Aktivní turistická zóna u Světa – 2. etapa – aktivity park

ZMĚNOVÝ LIST STAVBY

Číslo: ZL 09

Číslo: ZL 18

Jednotlivé násypy viz situační výkres.

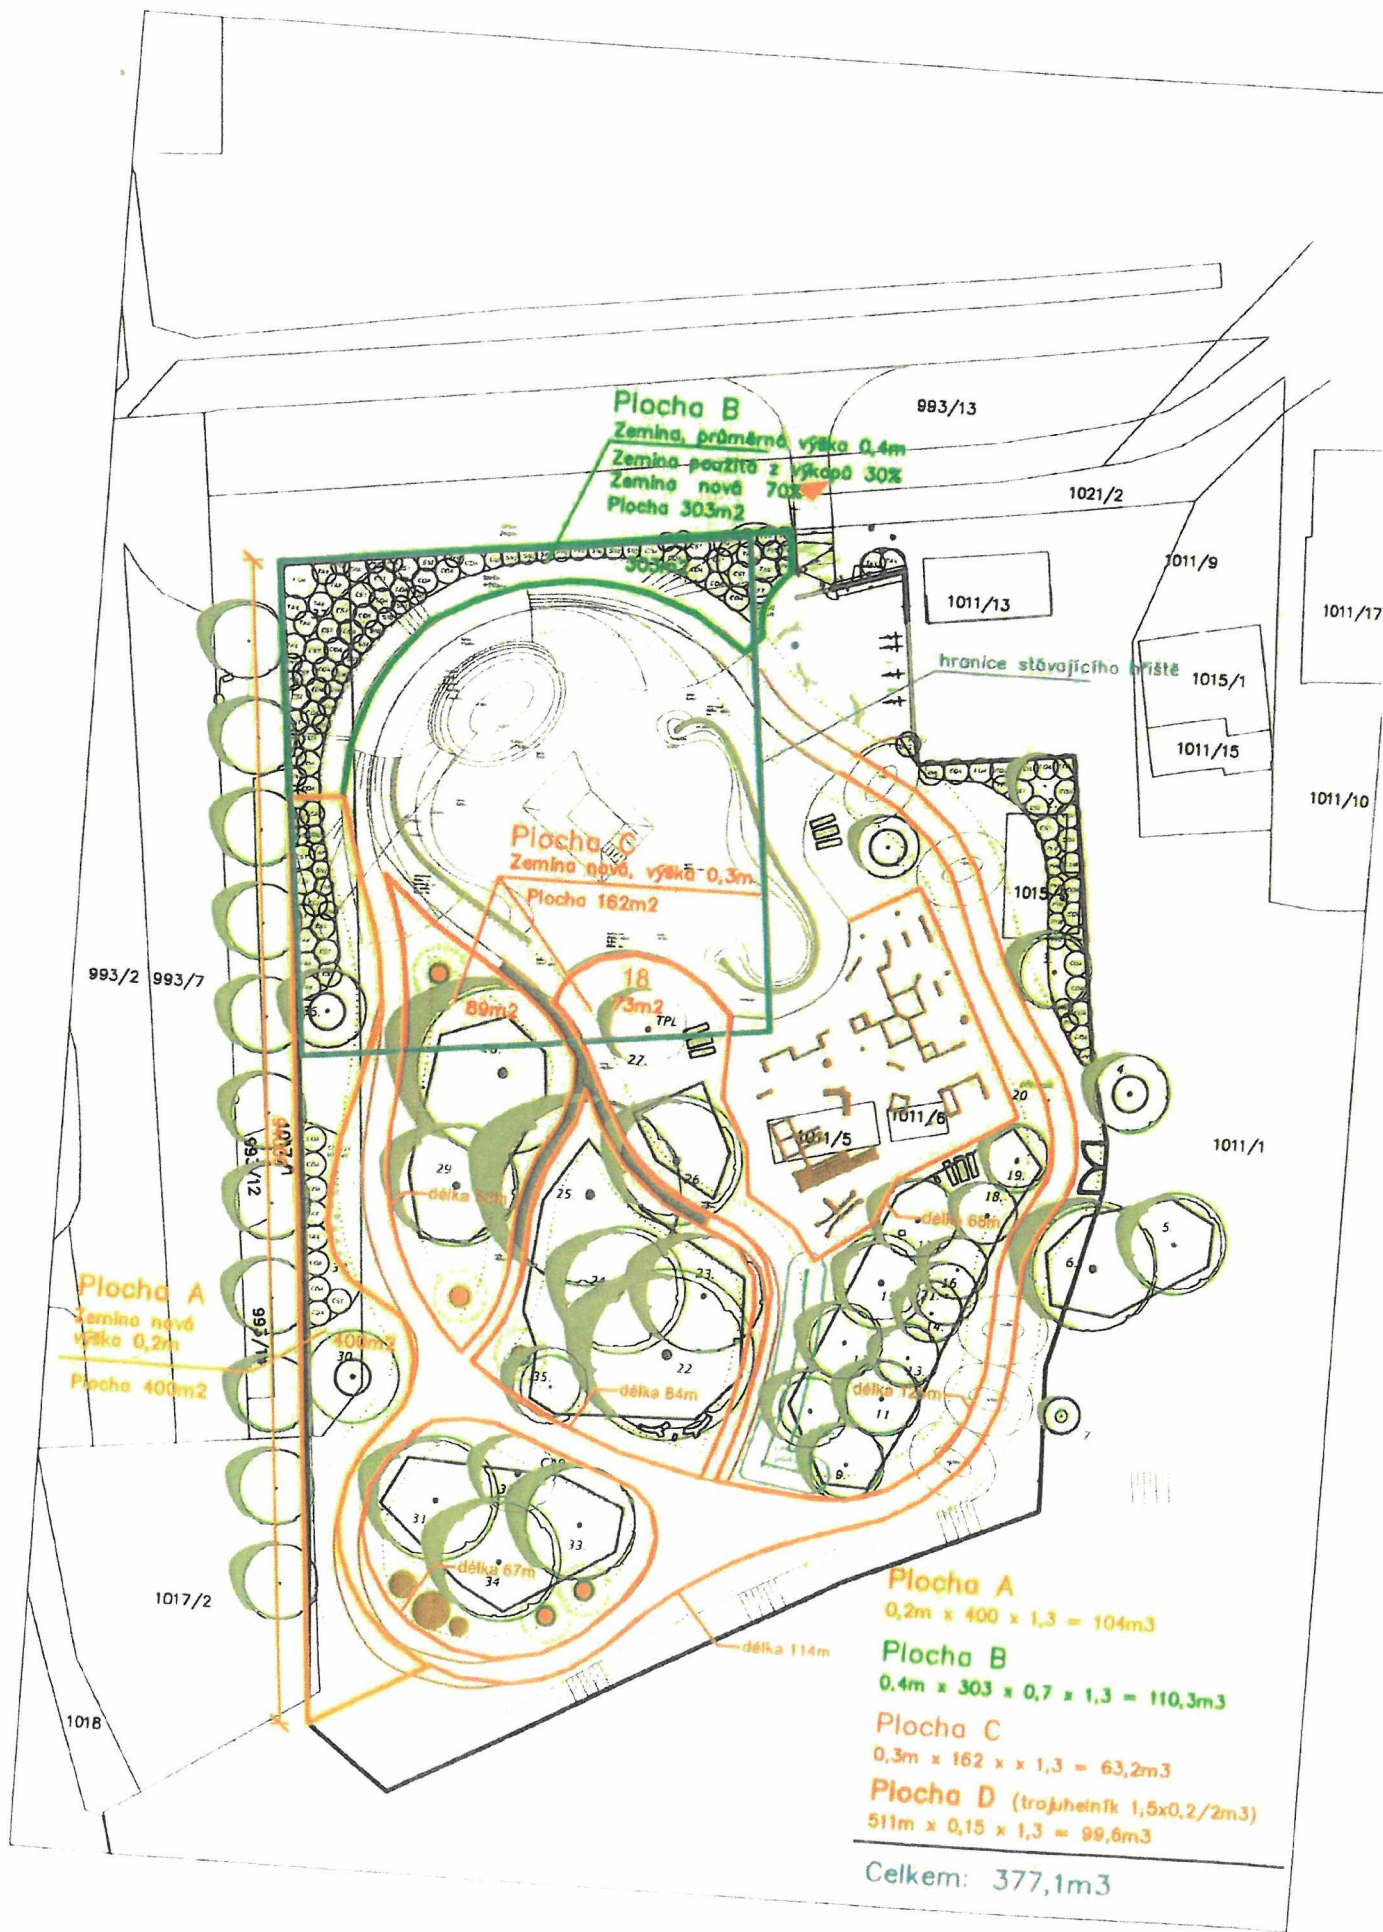
2. Popis předmětu změn:
Terénní úpravy

Položkový rozpočet nepočítal s terénními úpravami a dosypáním zeminy po odstraněných stávajících násypech a s finální úpravou terénu.

Další úpravy vyplynuly z kolize s kořeny stromů, bylo nutné posadit in-line dráhu výše. Tím vznikl výškový rozdíl, který je nutno dorovnat.

Plocha B
Zemina, průměrná výška 0,4m
Zemina použita z výkopů 30%
Zemina nová 70%
Plocha 303m²

Plocha C
Zemina nová, výška 0,3m
Plocha 162m²

Plocha A
Zemina nová
výška 0,2m
Plocha 400m²

Plocha A
 $0,2m \times 400 \times 1,3 = 104m^3$
Plocha B
 $0,4m \times 303 \times 0,7 \times 1,3 = 110,3m^3$
Plocha C
 $0,3m \times 162 \times 1,3 = 63,2m^3$
Plocha D (trojúhelník 1,5x0,2/2m³)
 $511m \times 0,15 \times 1,3 = 99,6m^3$

Celkem: 377,1m³
